# PN BOHNICE - Výstavba nového pavilónu urgentního příjmu a zvýšené psychiatrické péče - SO.02

## ZMĚNOVÝ LIST č. 32

## PN Bohnice - změnový list č. 32 - úprava SDK stěn - kolizní místa ZTI

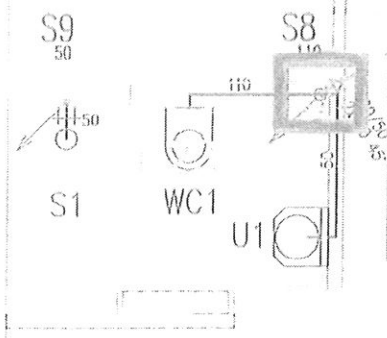
2. Bude provedena  
instalační předstěna v  
místnosti 1.24 - profil  
CW50

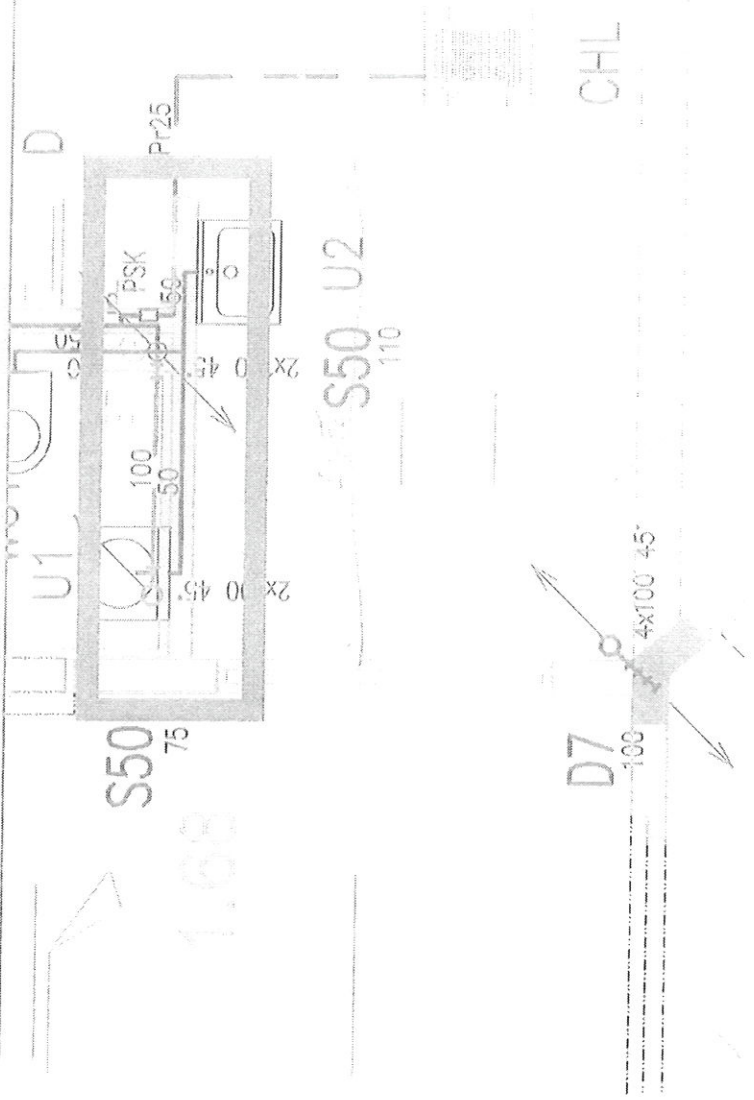
1. Bude provedeno SDK  
opláštění stoupacího potrubí  
kanalizace na výšku místnosti

2. Bude provedena  
instalaci předstěna v  
místnosti 1.66 - profil  
CW50

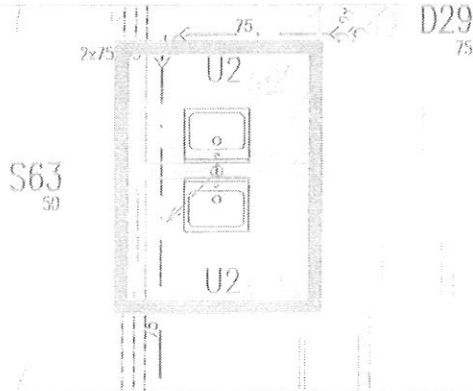
4. Bude provedena instalační předstěna na výšku místnosti a šířku omyvatelného nátěru - profil CW50

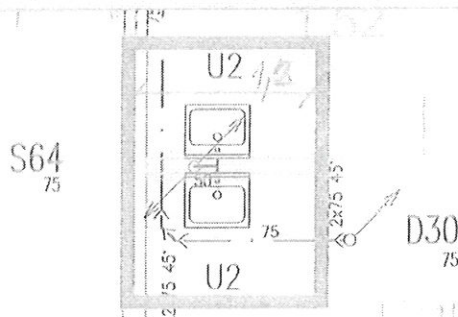
4. Bude provedena instalační předstěna na výšku místnosti a šířku omyvatelného nátěru - profil CW50

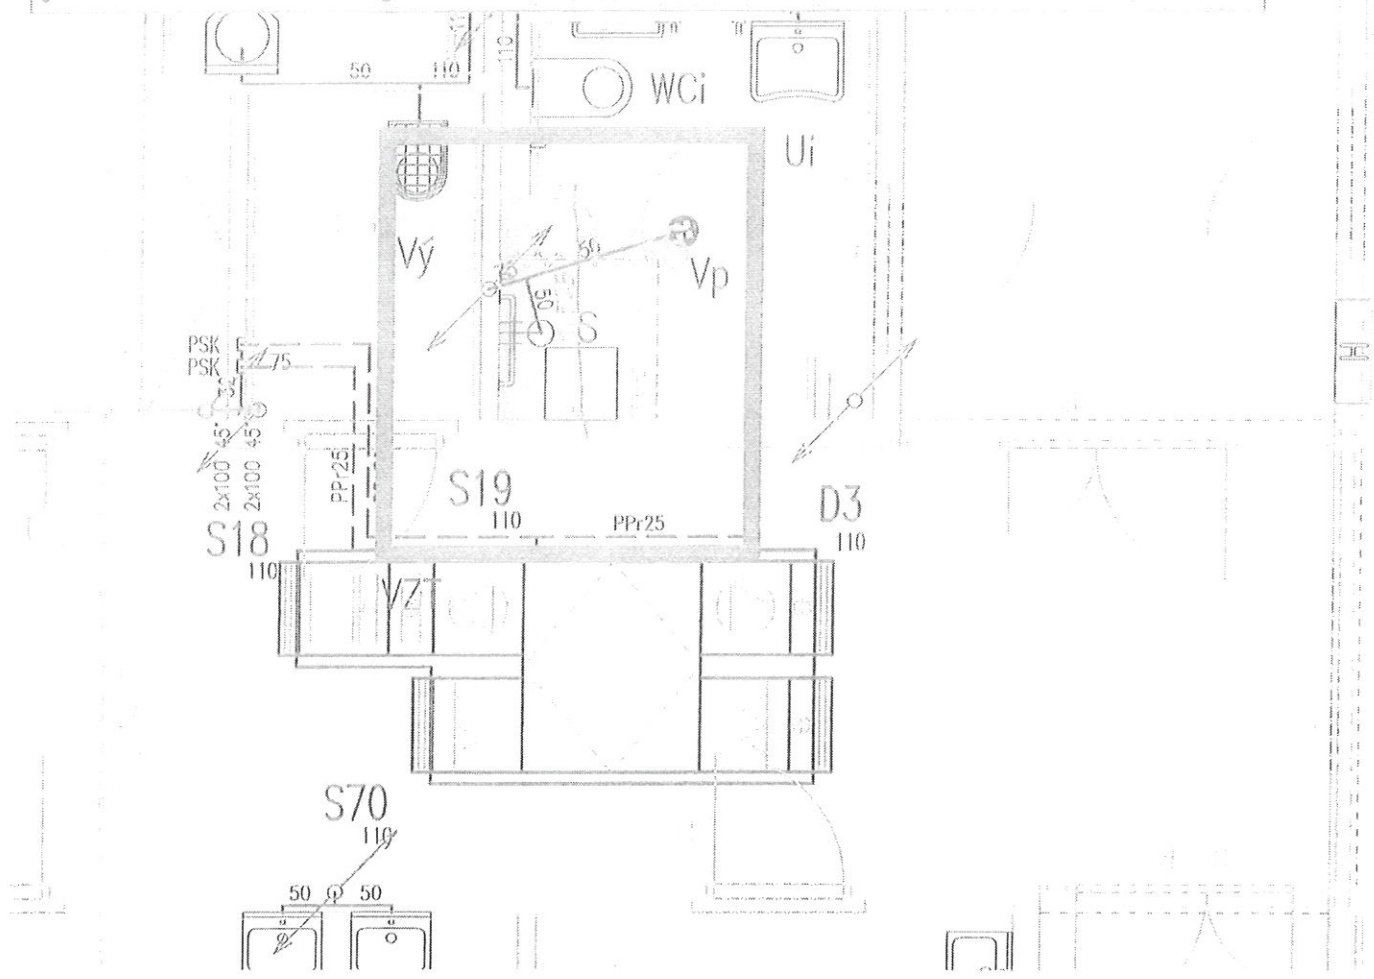
3. Bude provedeno prodloužení WC předstěny za sprchou na celou výšku místnosti, výška WC předstěny zůstává 1350mm

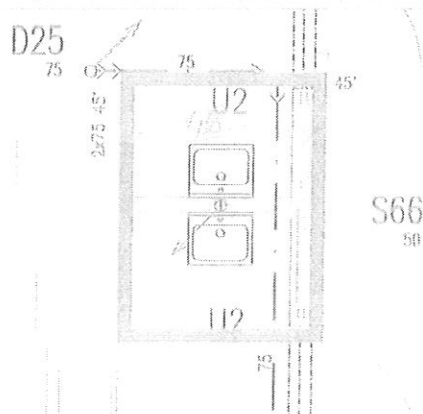
4. Bude provedena instalační předstěna na výšku místnosti a šířku omyvatelného nátěru - profil CW50 *5,38*

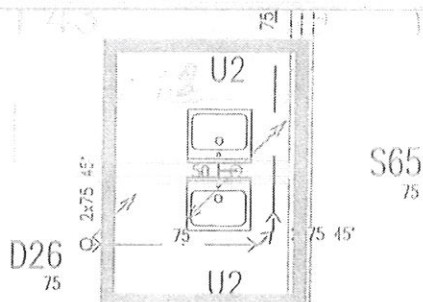
4. Bude provedena instalační předstěna na výšku místnosti a šířku omyvatelného nátěru - profil CW50 *5,3,95*

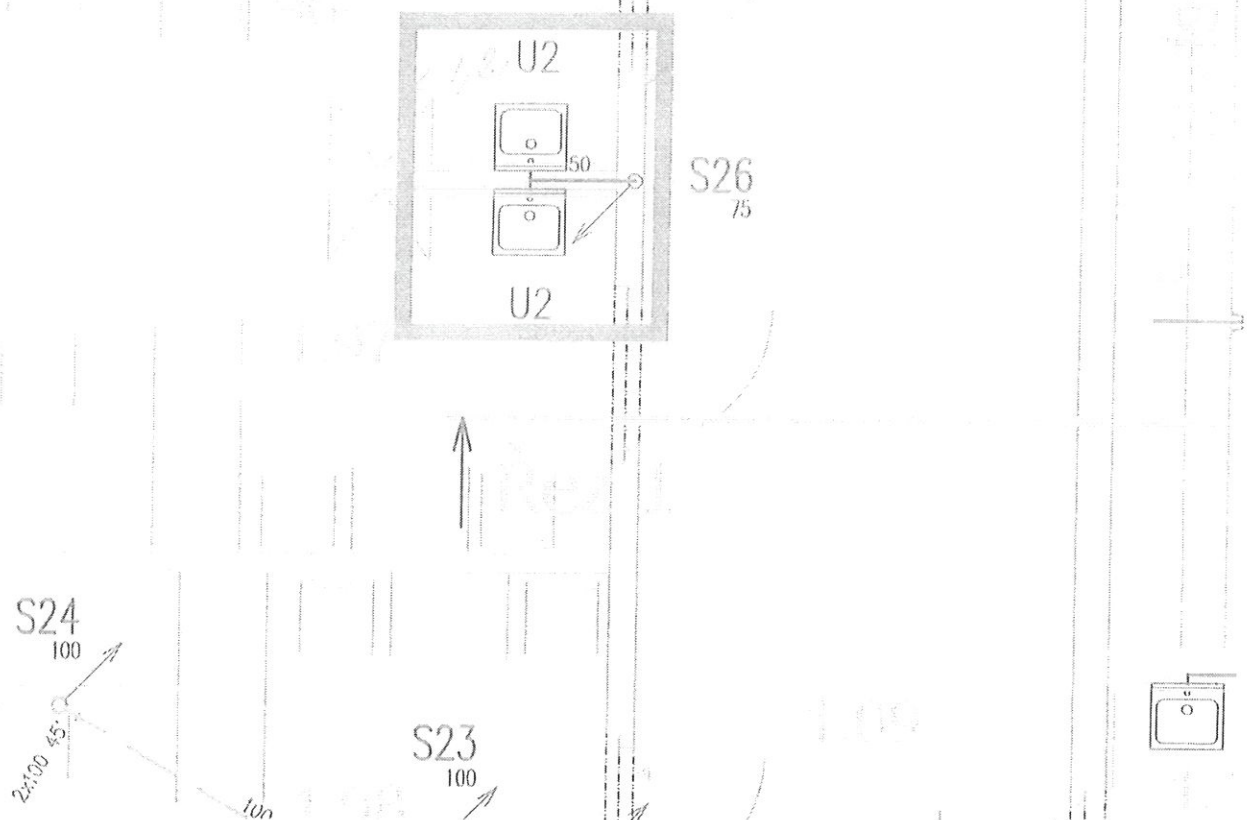
4. Bude provedena instalační předstěna na výšku místnosti a šířku omyvatelného nátěru - profil CW50

5. Bude provedena instalacní předstěna na výšku 1350mm a šířku místnosti - profil CW50

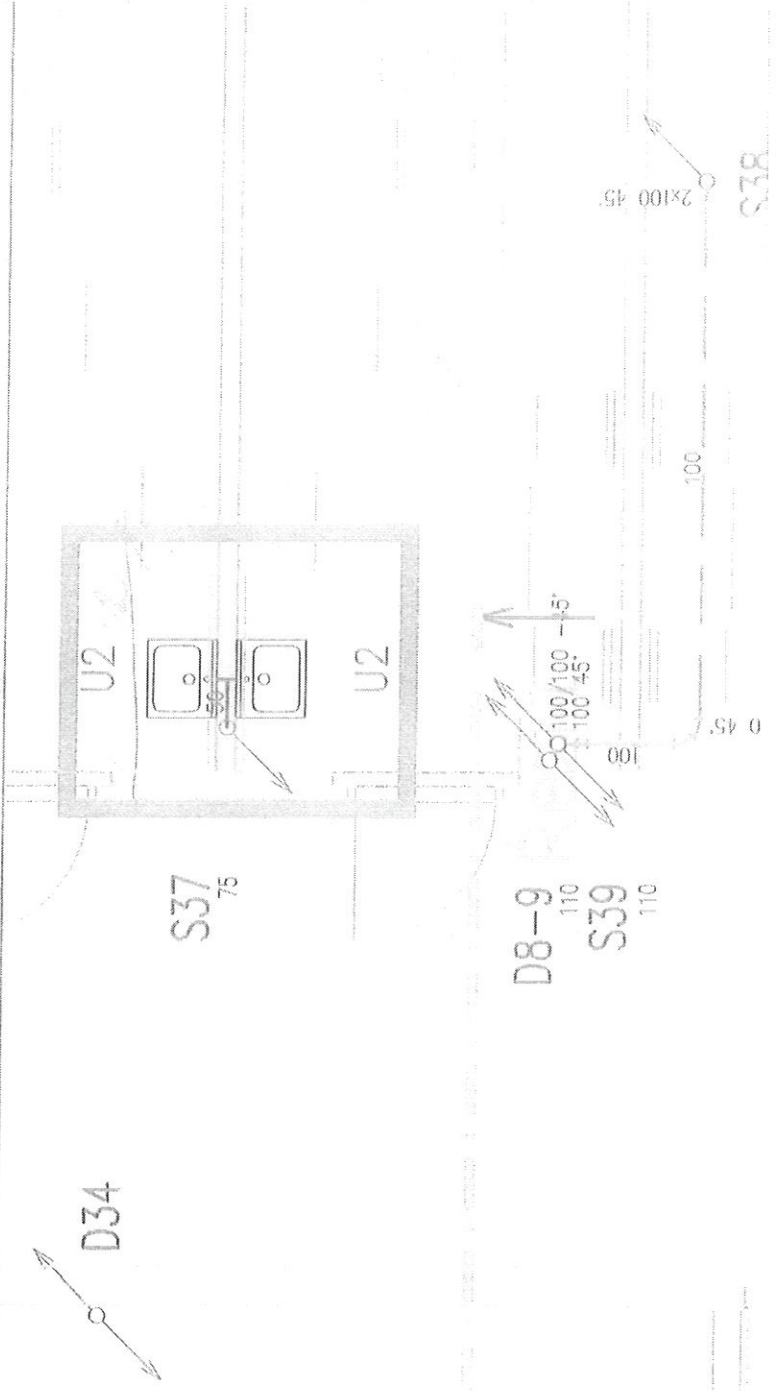
4. Bude provedena instalační předstěna na výšku místnosti a šířku omyvatelného nátěru - profil CW50

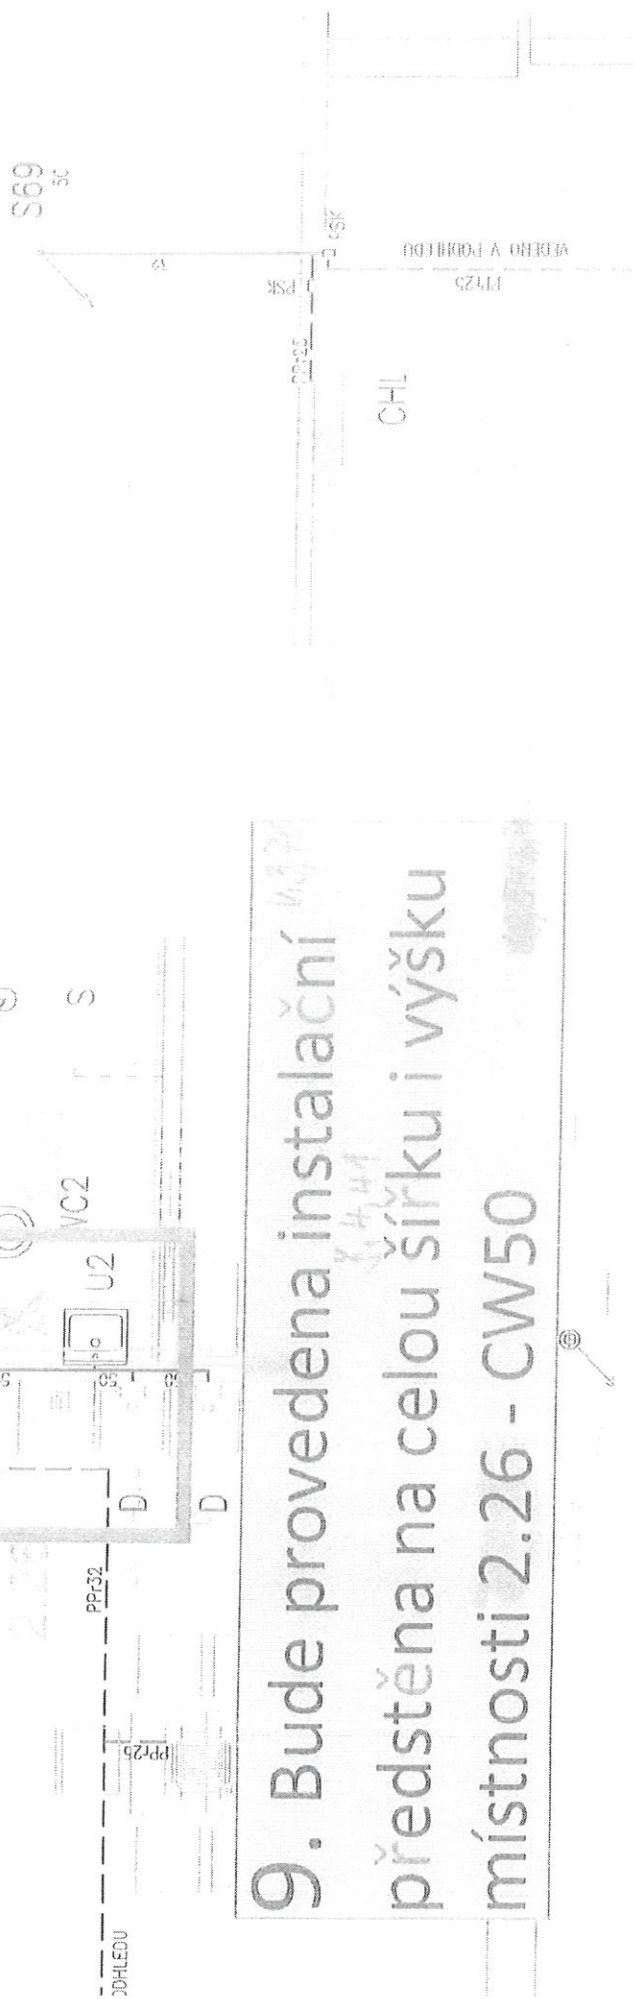
9. Bude provedena instalační předstěna na celou šířku i výšku místnosti 2.26 - CW50

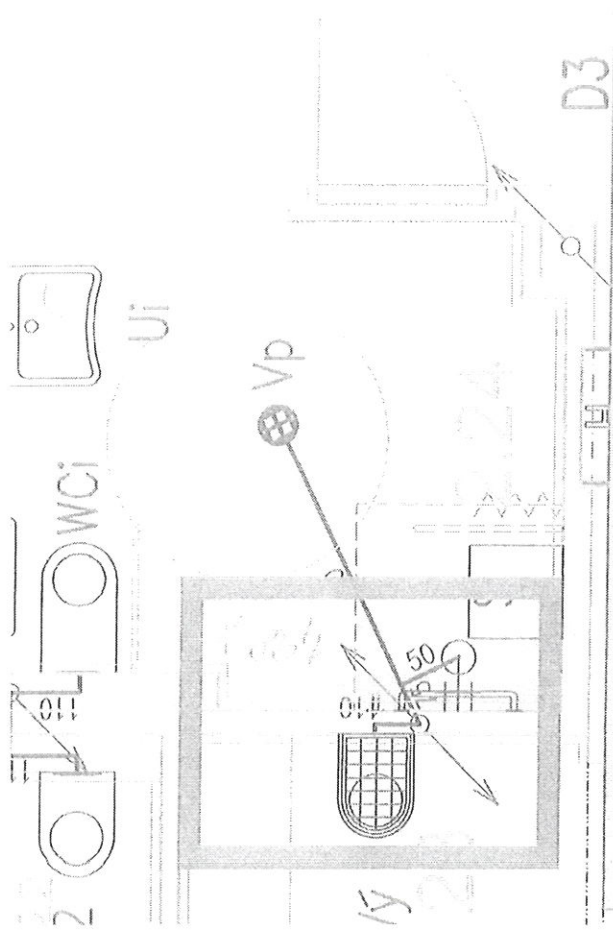
3. Bude provedeno prodloužení  
WC předstěny za sprchou na  
celou výšku místnosti, výška WC  
předstěny zůstává 1350mm

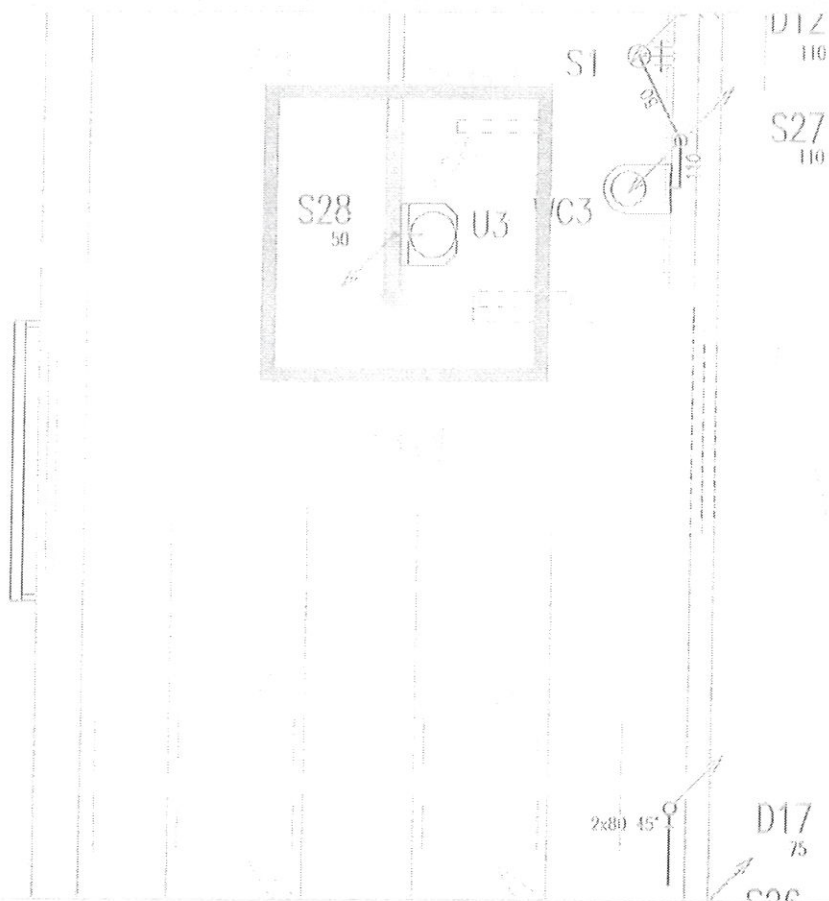
7. Bude provedeno rozšíření SDK příčky - profilem CW75

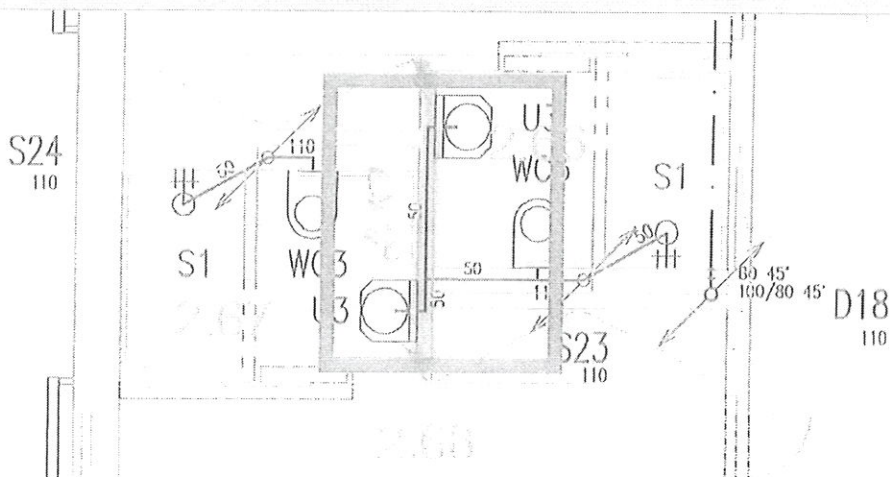
7. Bude provedeno rozšíření SDK příčky mezi umyvadly - profilem CW75

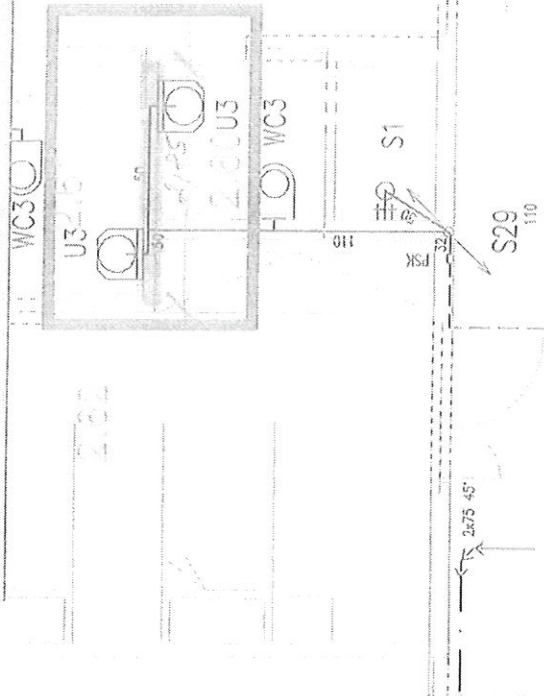
7. Bude provedeno rozšíření SDK příčky mezi umyvadly - profilem CW75

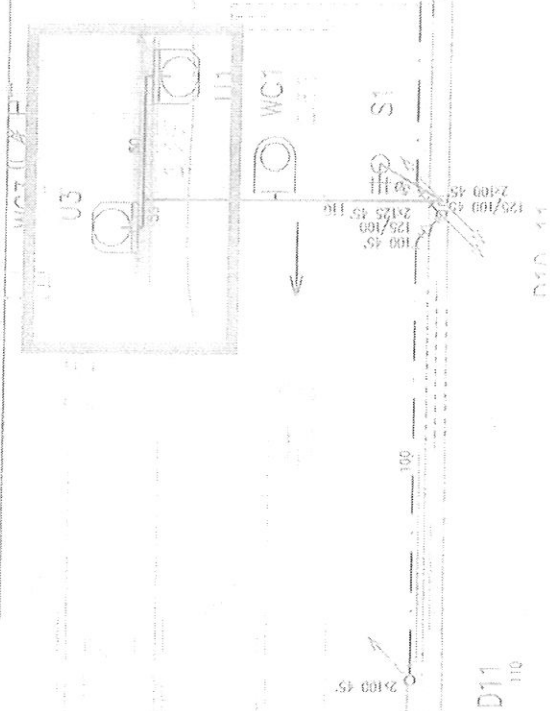
7. Bude provedeno rozšíření SDK příčky mezi umyvadly - profilem CW75

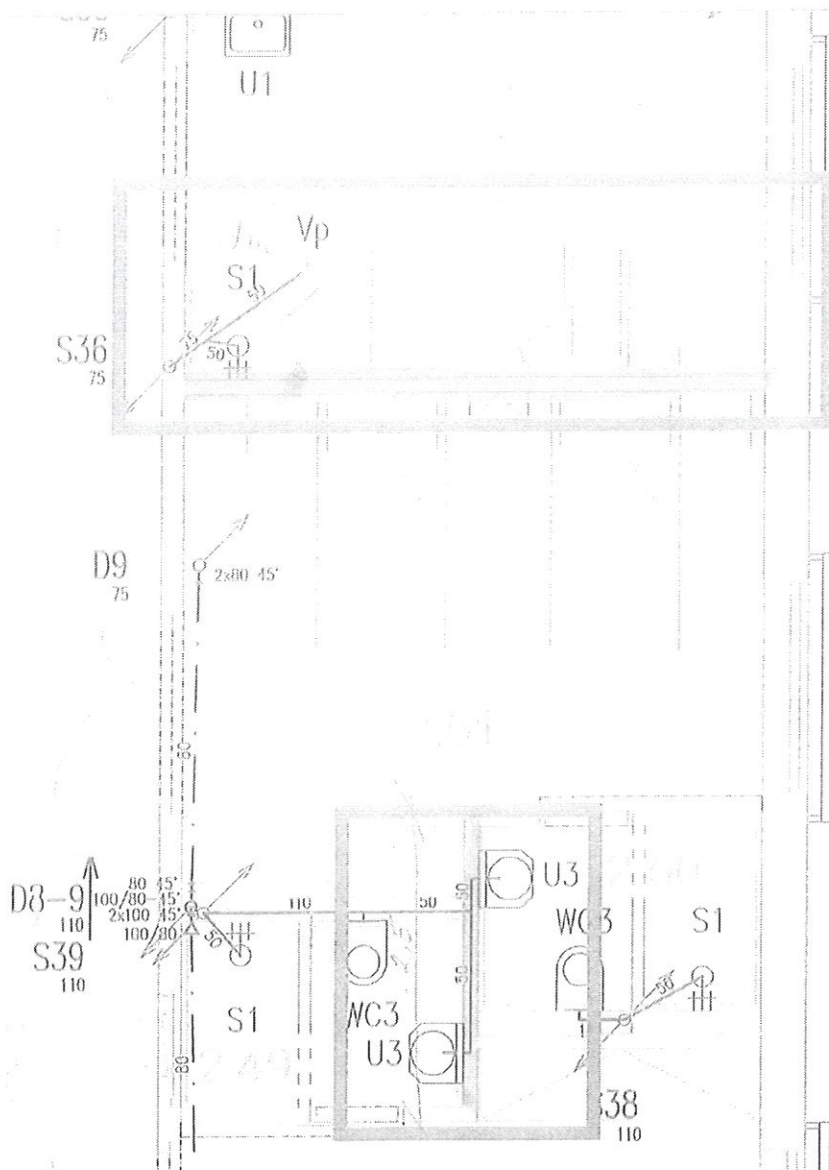
8. Bude provedeno rozšíření SDK příčky - profilem CW75, zmenšení směrem do místnosti 2.52

7. Bude provedeno rozšíření SDK příčky mezi umyvadly - profilem CW75

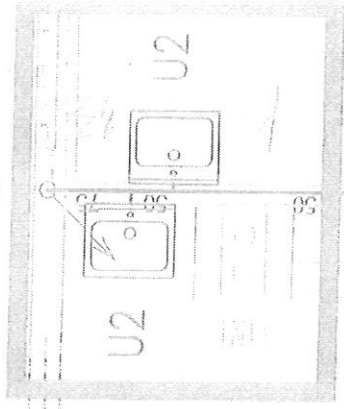
4. Bude provedena instalační předstěna na výšku místnosti a šířku omyvatelného nátěru - profil CW50
